OGGETTO: Comune di Travedona Monate – Valutazioni geotecniche e idrogeologiche relative all'ampliamento della Cava "Holcim Italia spa" in località Faraona, nell'ambito della Gestione produttiva ATEc2.

L. RAB\dl1 - 12RE848.01

MILANO, 04.12.2012

Fig. 4 - Modelli idrogeologici qualitativi

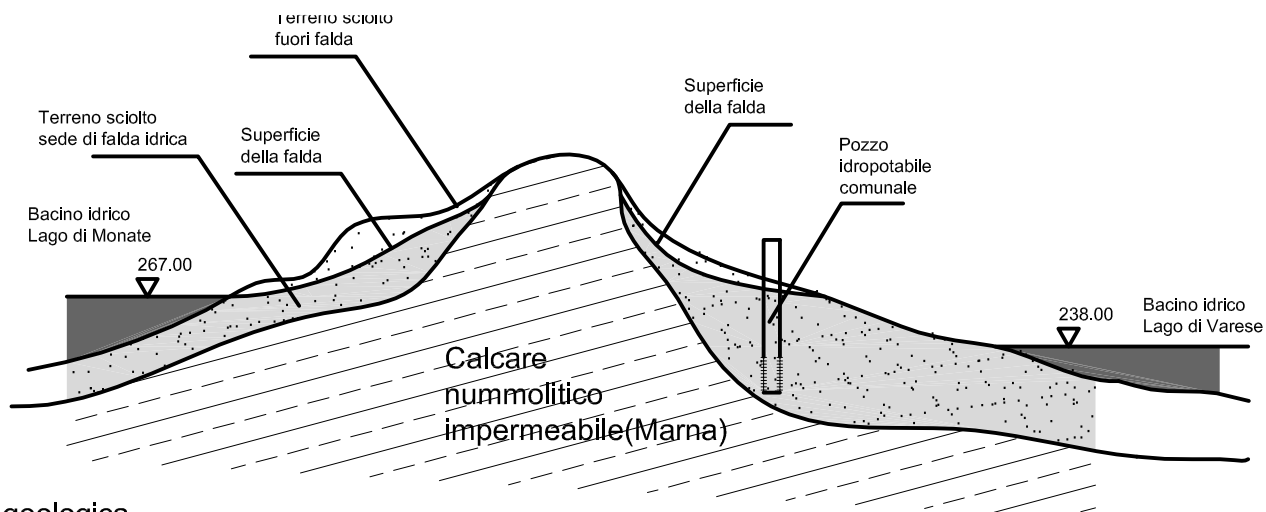
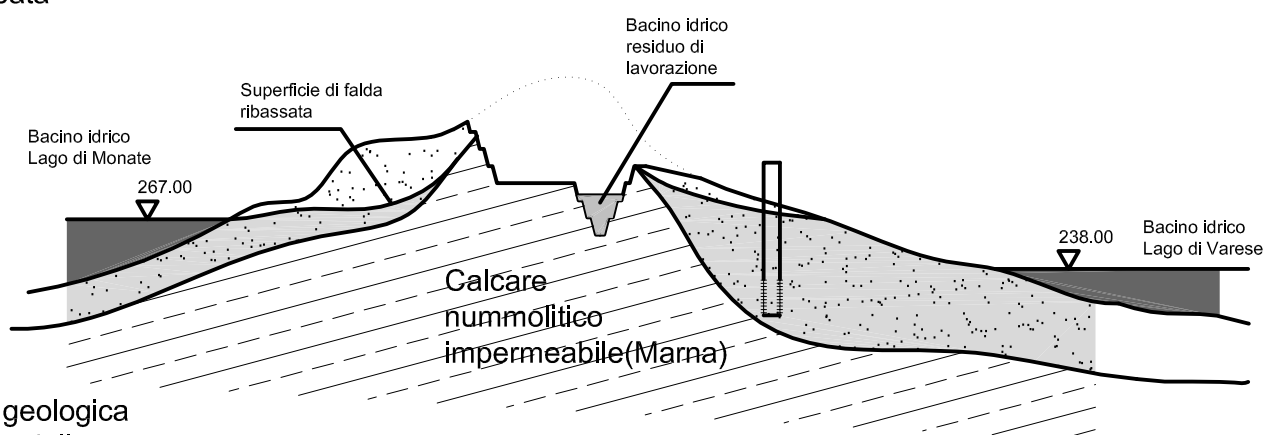
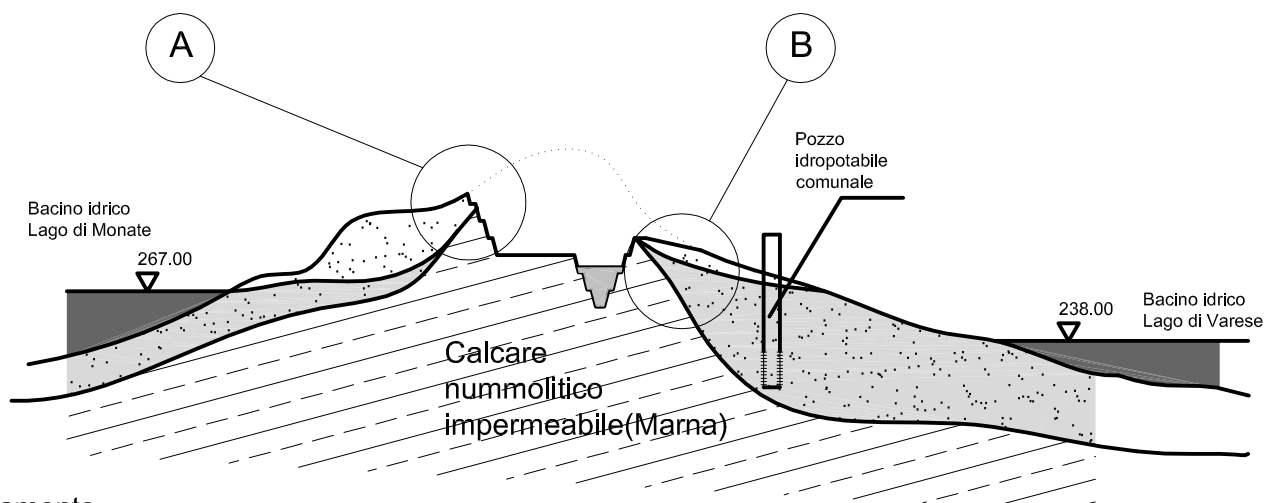
Nel complesso è da prevedere un abbassamento delle superfici freatiche intorno all'area di cava, la quale in buona sostanza capta e drena gli apporti idrici sotterranei che in precedenza erano liberi di filtrare verso valle.

Per permettere una razionale raccolta e regimazione sotterranea, il progetto prevede la realizzazione di un laghetto artificiale, la cui quota di pelo libero è prevista alla quota 280.00 m.s.l.m., ovvero più elevata sia rispetto al Lago di Monate, sia rispetto al Lago di Varese.

Dall'esame dei due modelli, emergono nella fase finale alcuni aspetti di criticità, evidenziati nelle aree A e B della Fig. 4,3, ai quali sarà necessario porre particolare attenzione.

Innanzitutto, dal punto di vista idrogeologico, la coltivazione della cava determina una variazione dei regimi delle falde e più in generale nei regimi idrici dei suoli.

Fig. 5

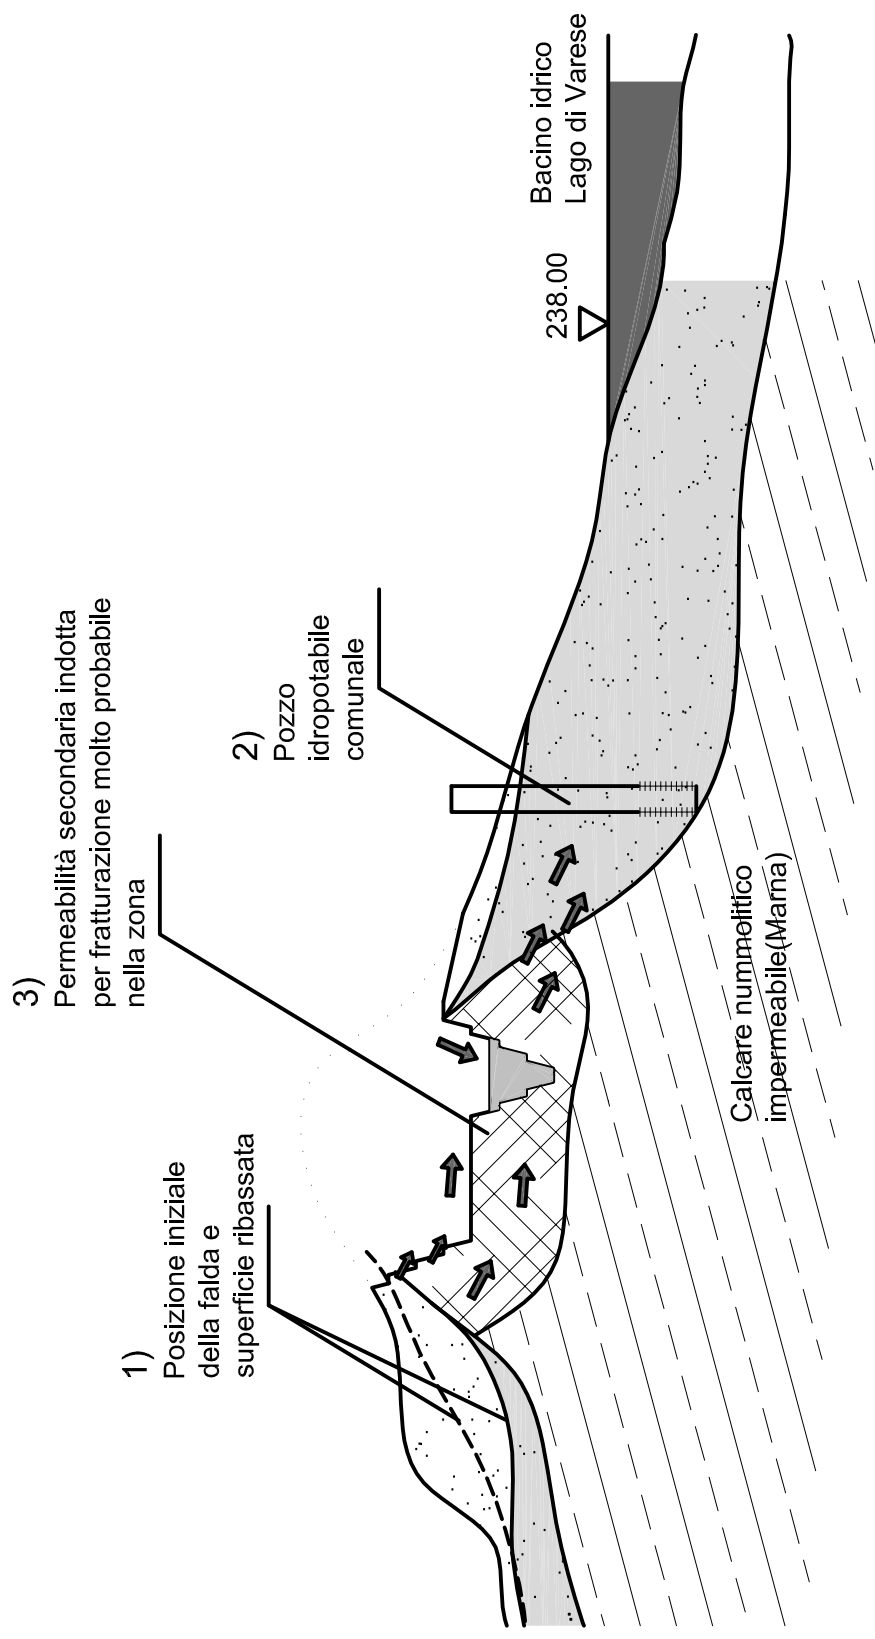
L'esposizione di pareti più o meno subverticali (Fig. 5, 1) determina una modifica generalizzata delle falde, provocata dal drenaggio verso l'aperto e verso valle dei fluidi prima circolanti nel terreno. L'effetto più immediato, come ovvio, è la deviazione verso un nuovo recapito di acque che in precedenza defluivano verso le conche lacuali.

Più rilevante, dal punto di vista dell'approvvigionamento idropotabile, è invece la relazione che si determina in corrispondenza del pozzo idropotabile esistente (Fig. 5.2).

Tra gli effetti delle operazioni di cava, condotte anche con uso di esplosivo, non è infatti da escludere la formazione di una zona anche estesa di fessurazione nel terreno con incremento della permeabilità *secondaria* della roccia (Fig. 5.3).

Le quote operative del pozzo, sicuramente interferenti con eventuali perdite del nuovo laghetto previsto a monte (Fig. 5), sono le seguenti:

- sommità a quota 295.00 m.s.l.m.
- base a quota 206.00
- quote di captazione tra 227.00 e 206.00 m.s.l.m.

La captazione avviene a quote rilevanti rispetto ad una eventuale permeabilità secondaria delle marne oggetto di escavazione, permettendo la filtrazione di acqua contaminata fino al pozzo idropotabile e determinando un elemento di vulnerabilità dell'acquifero.

Criticità idrogeologiche:

- 1) impoverimento idrico sul lato Monate e
- 2-3) filtrazioni verso lato opposto, in presenza di un pozzo idropotabile

A parere di chi scrive un approfondimento in tal senso è invece assolutamente doveroso.

Si raccomanda ovviamente anche la verifica della fascia di rispetto prevista dalla normativa regionale (200 m) per i pozzi ad uso potabile.

Fig. 6

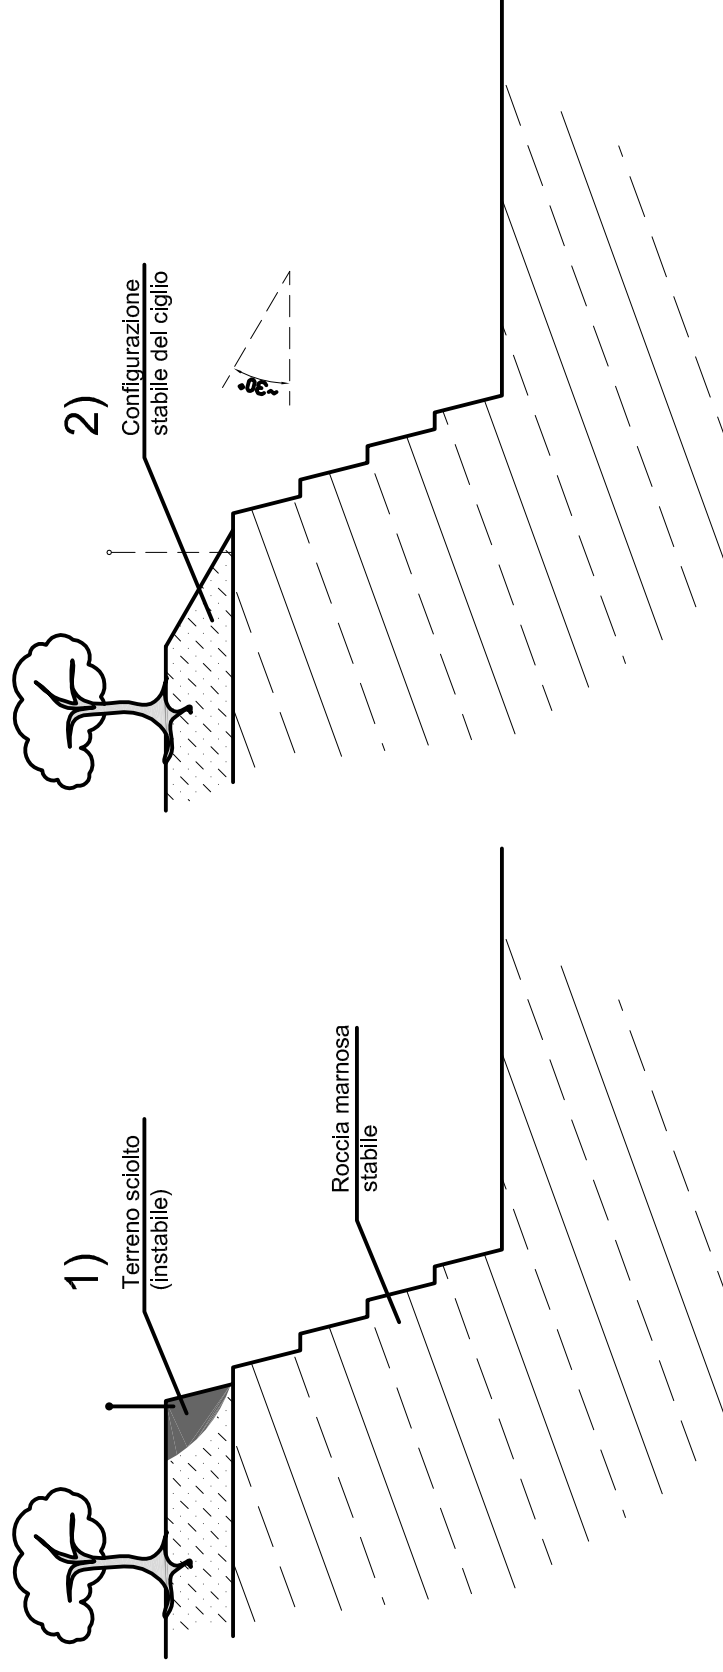
Un ulteriore aspetto da considerare riguarda infine la stabilità geotecnica dei cigli della cava nella loro parte superiore. Infatti (Fig. 6) la profilatura del pendio esistente necessita di una migliore verifica di stabilità dal punto di vista geotecnico.

Le verifiche numeriche di progetto evidentemente tengono conto delle caratteristiche geomeccaniche del materiale lapideo e risultano positive sotto l'ipotesi che non sia presente uno spessore di una qualche importanza di materiale sciolto di ricoprimento.

In seguito ad un sopralluogo si è peraltro constatata la presenza di terreno non cementato per uno spessore di alcuni metri. Erano evidenti la potenziale instabilità e lo stato di erosione superficiale dei primi metri della scarpata.

In tali condizioni, in assenza di un contributo di coesione da verificare mediante opportune prove di laboratorio, il ciglio superiore è destinato a modificarsi nel tempo fino ad assumere un angolo di natural declivio compatibile con le caratteristiche geotecniche del terreno sciolto e non della roccia.

In via indicativa (Fig. 6.2) si ipotizza come stabile un tipico angolo di riposo nell'ordine di 30°, che tra l'altro sarebbe incompatibile con la presenza dell'attuale strada carrabile.

Criticità geotecniche:

- 1) senza consolidamenti, il terreno sciolto di ricoprimento è in condizione di instabilità ed è destinato a crollare
- 2) in condizioni stabili il passaggio pubblico non è più garantito

Anche in questo caso si consiglia di approfondire fin da ora questo aspetto di criticità, anche per garantire la sicurezza della strada carrabile e prevenire possibili costose opere di consolidamento in una fase successiva.
